東海第二発電所 審査資料	
資料番号	C-17-6 改0
提出年月日	平成30年2月23日

東海第二発電所

設置変更許可申請書の審査資料における
燃料有効長頂部の寸法値に係る対策及び水平展開
について
(別 冊)

日本原子力発電株式会社

第2図 原子炉水位（燃料域）及び原子炉水位（S A燃料域）補正曲線

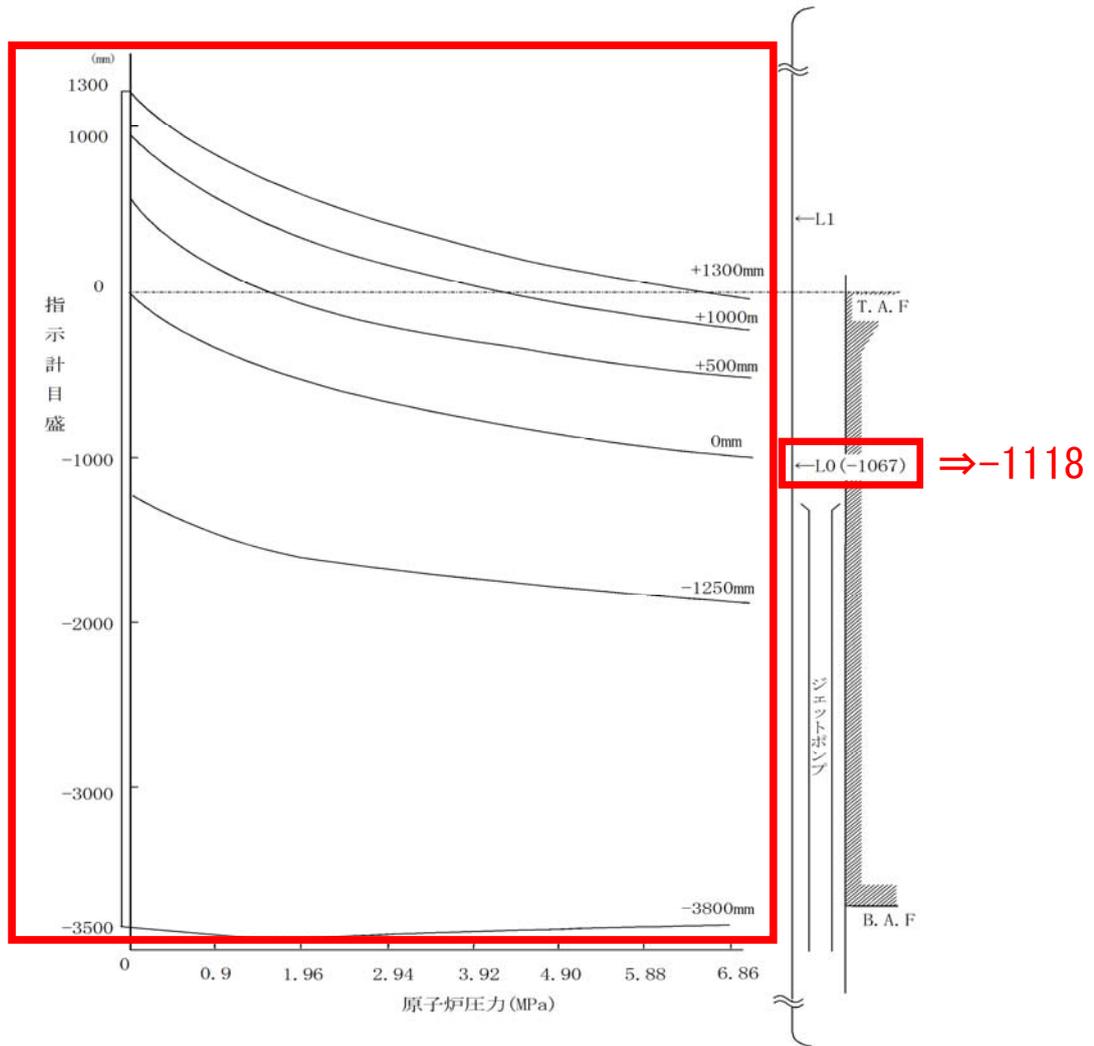
修正必要

第5.1-4図 原子炉水位の推移

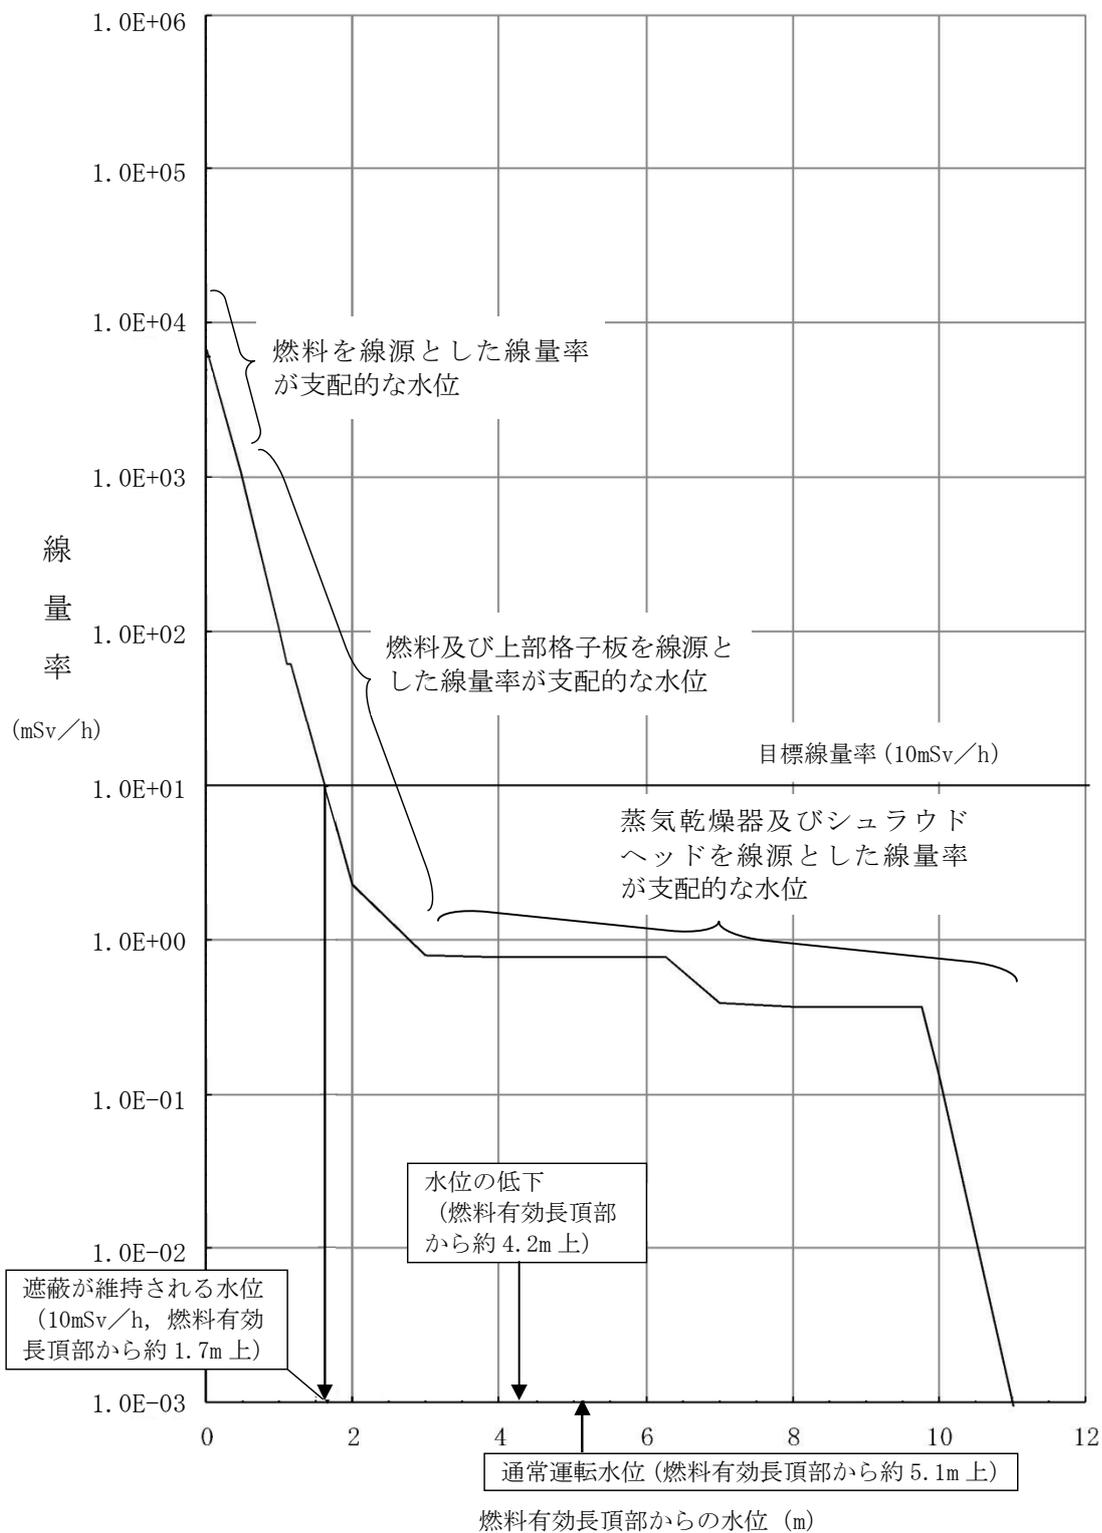
修正必要

⇒再評価の結果、
グラフ差し替え要

第 5.2-5 図 原子炉水位と線量率

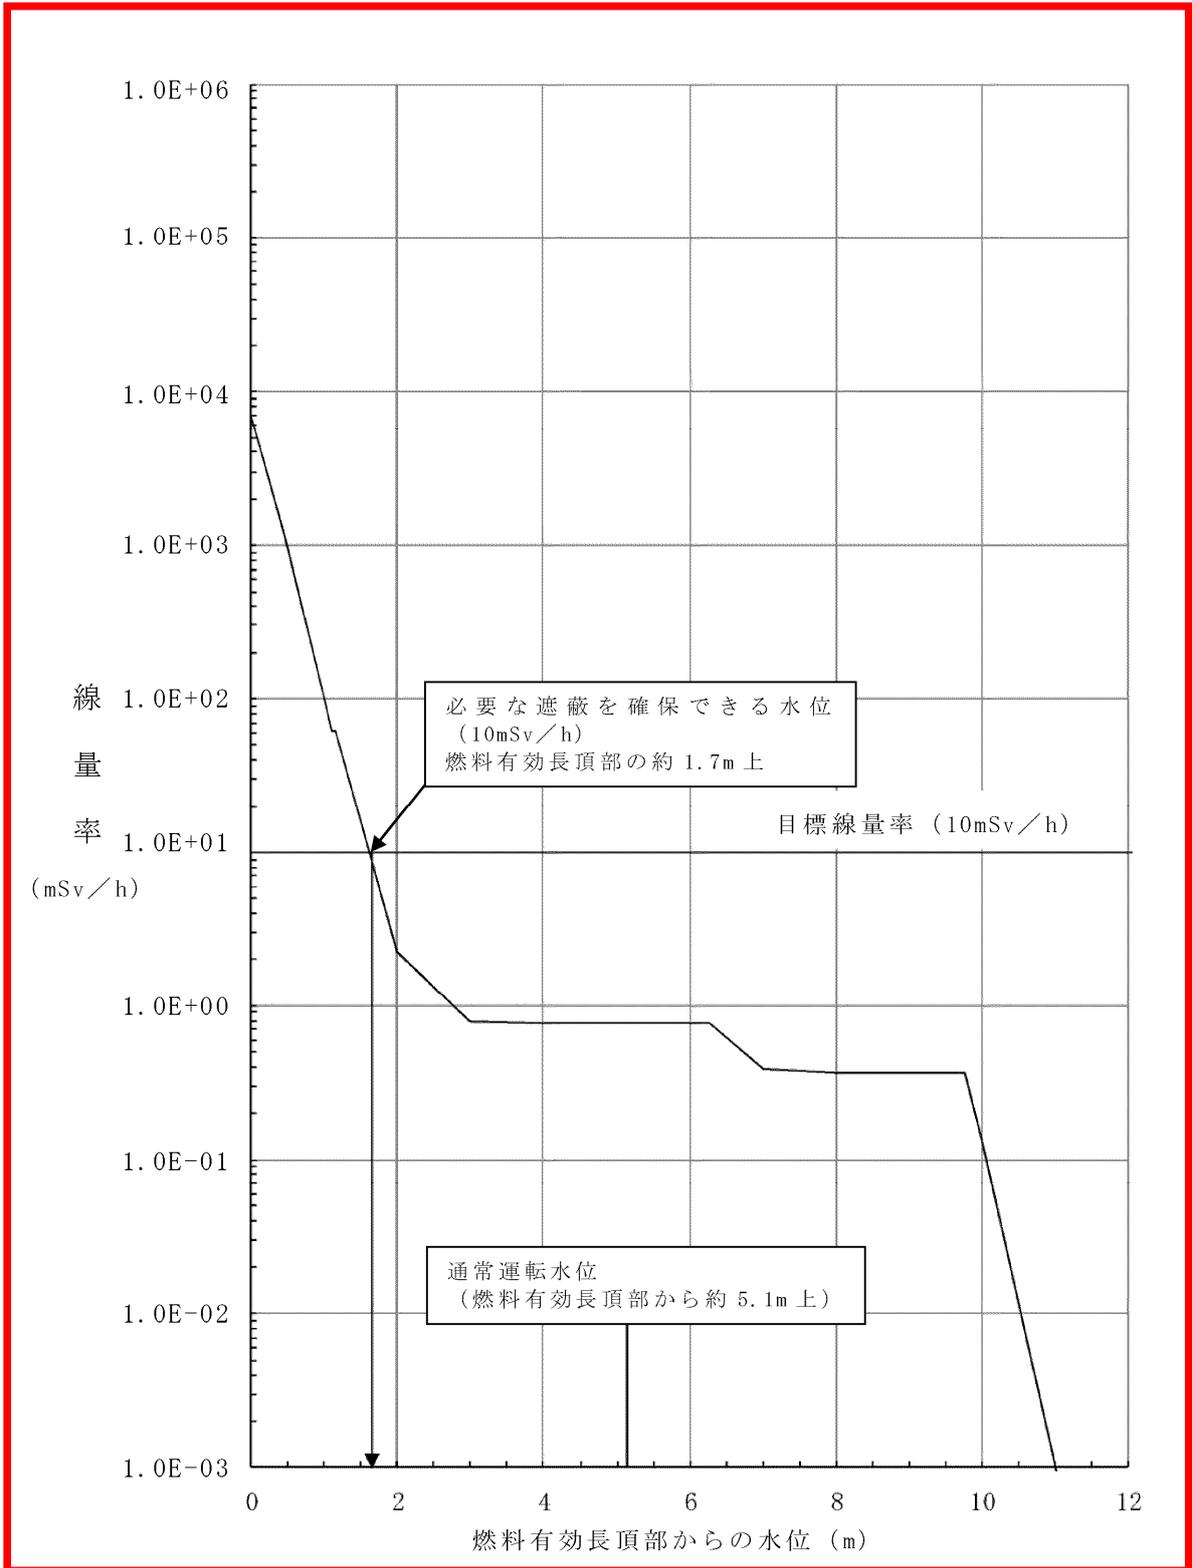
⇒再評価の結果,
グラフ差し替え要

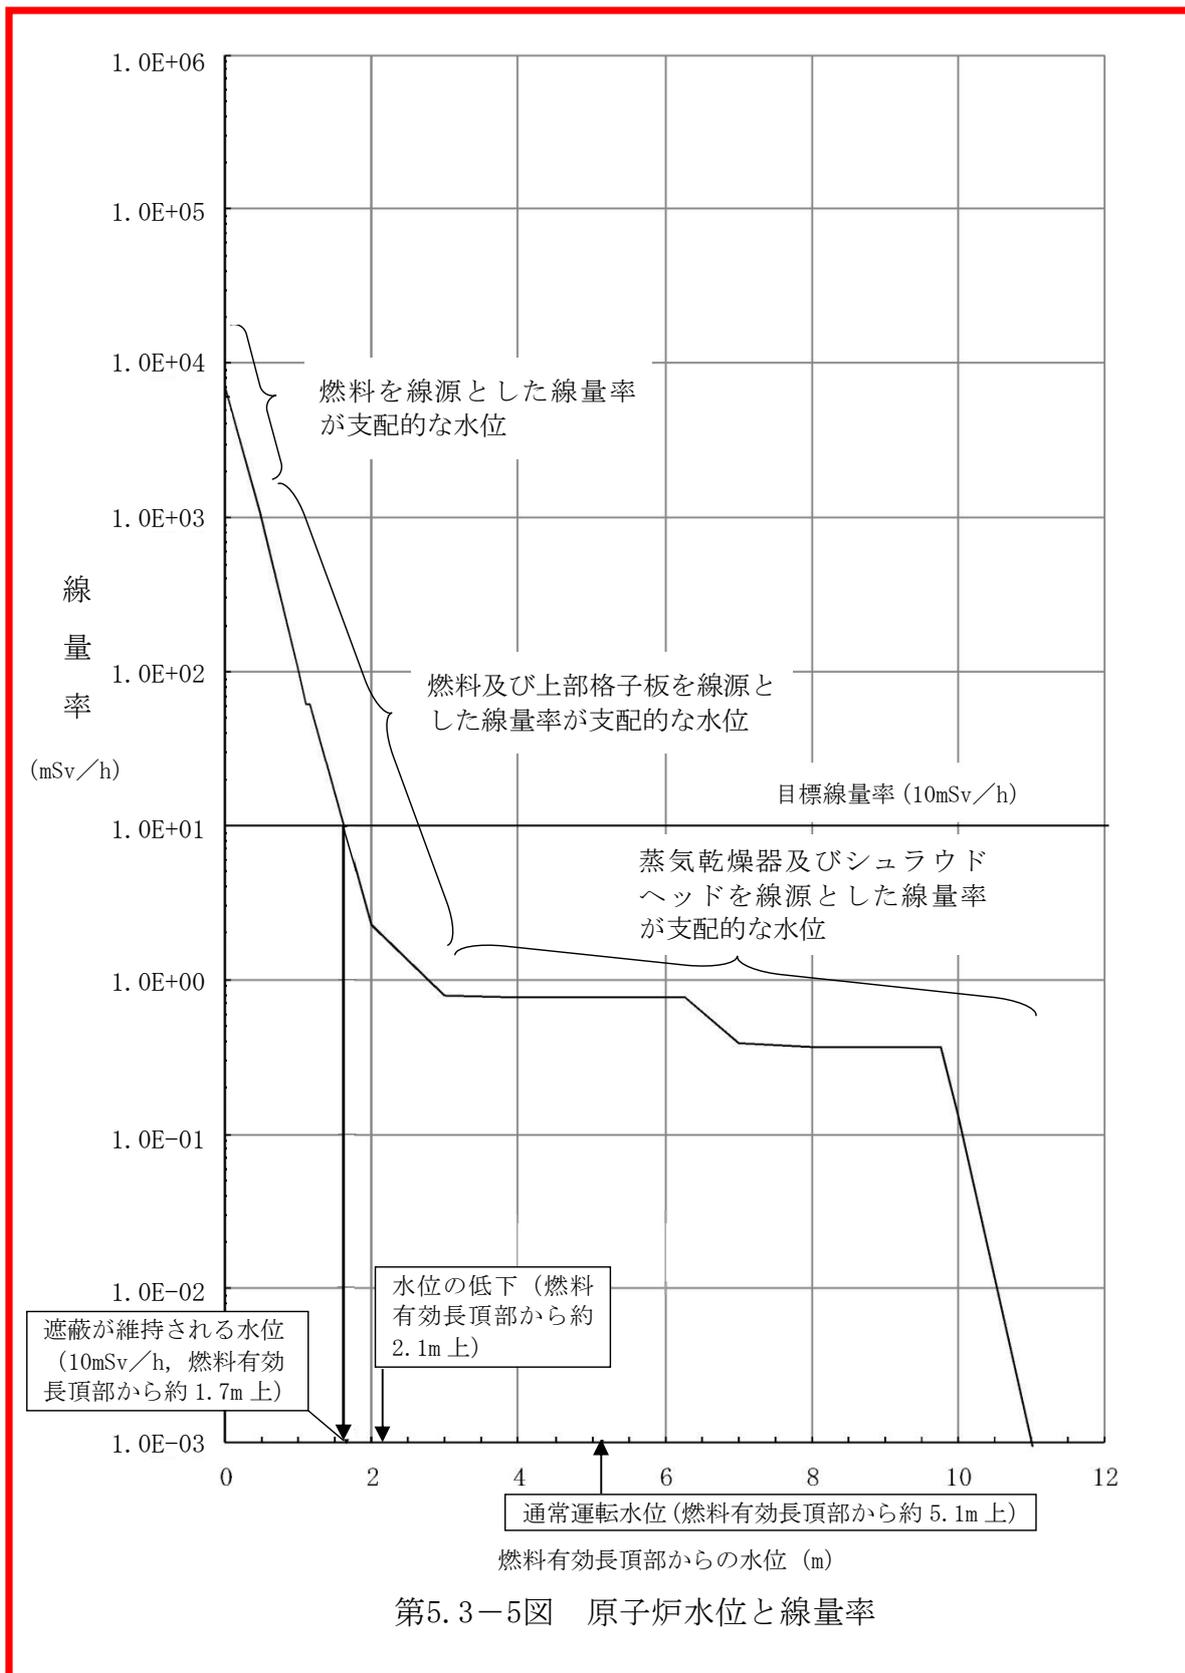
⇒再評価の結果,
グラフ差し替え要

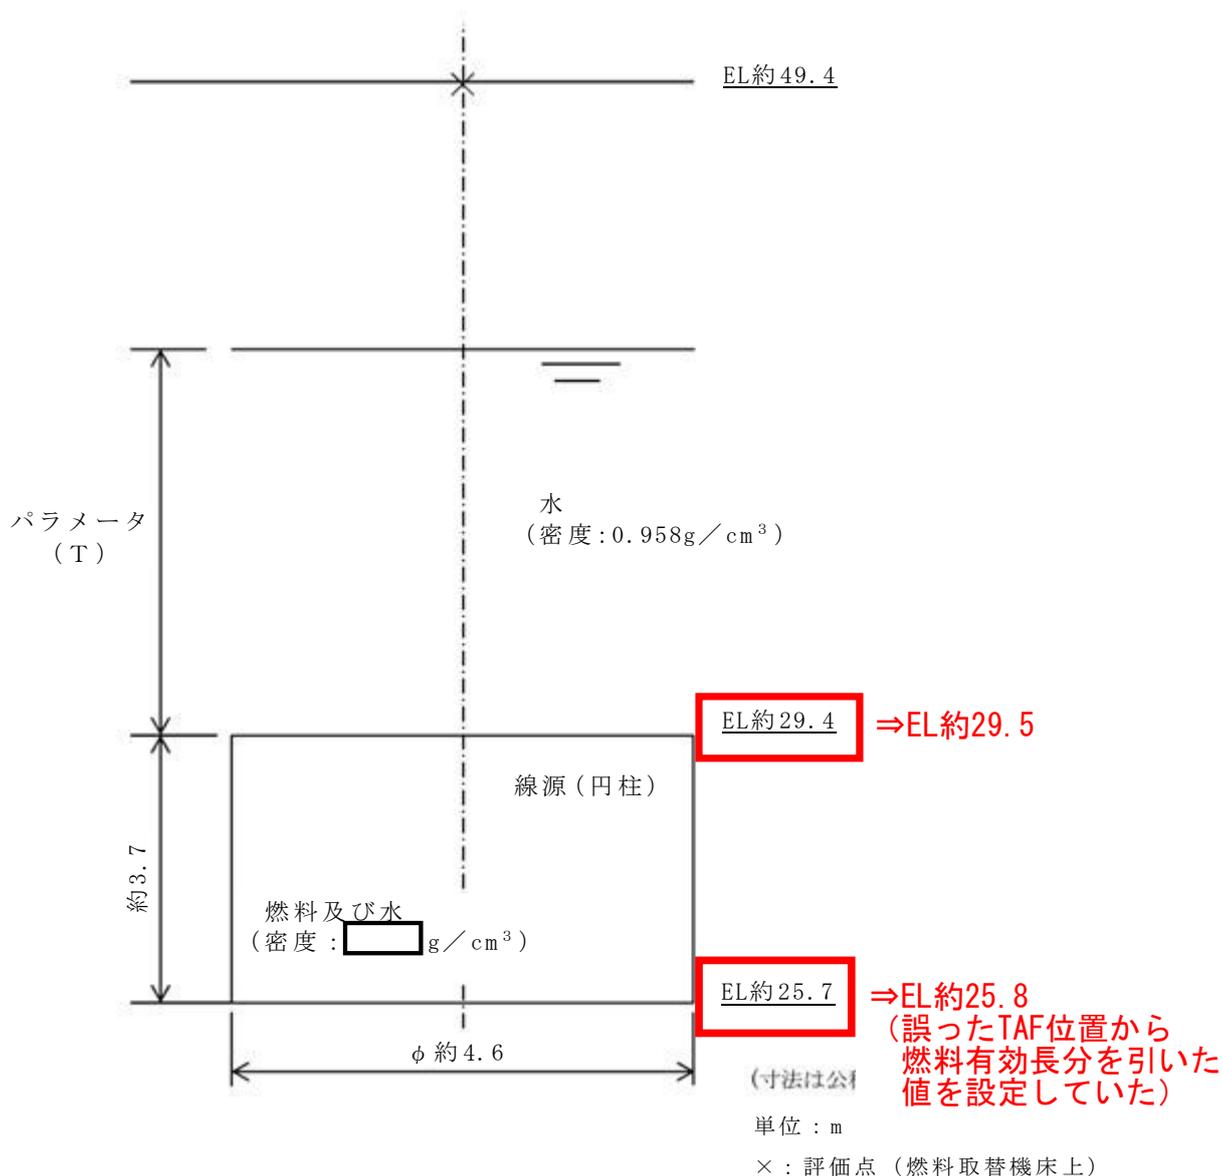
⇒再評価の結果,
グラフ差し替え要

第 7.1.7-2 図 格納容器バイパス (ISLOCA) の対応手順の概要

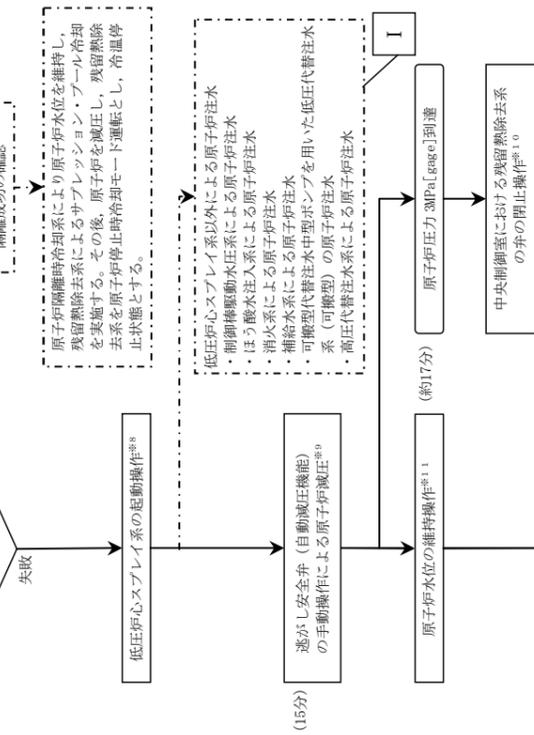
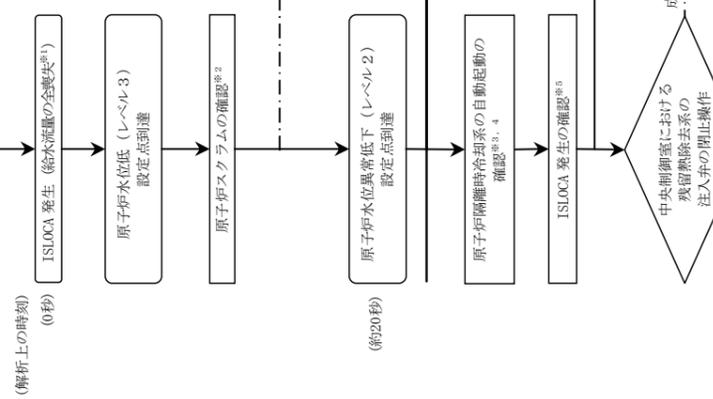
燃料弁効長頂部 -4,245mm

異なる値を記載しており修正が必要 (-4,197mm)
